改善箇所説明図

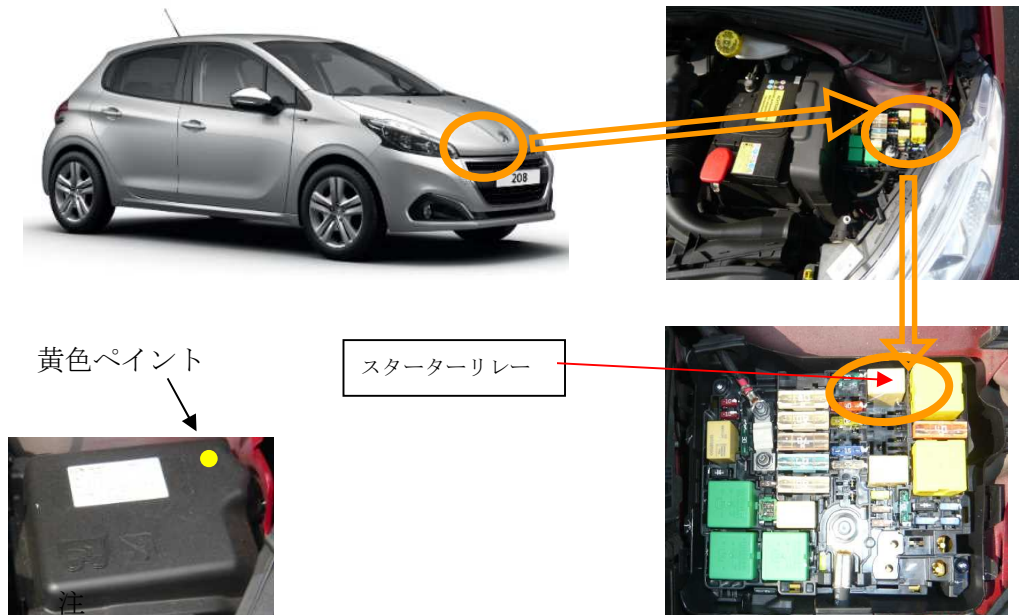
エンジンスターターを制御しているリレーの成形加工が不適切なため、リレー内部の接点に変形しているものがある。そのため、リレーの接点が常に接続されると、スターターが回り続け、最悪の場合、スターターが高温になり火災に至るおそれがある。または、リレーの接点が接続されないとエンジンが始動できないおそれがある。

全車両、リレーの製造日を確認し、該当する日付のものは良品と交換する。

エンジンルーム内ヒューズボックスのふた上面に黄色のペイントでマーキングします。
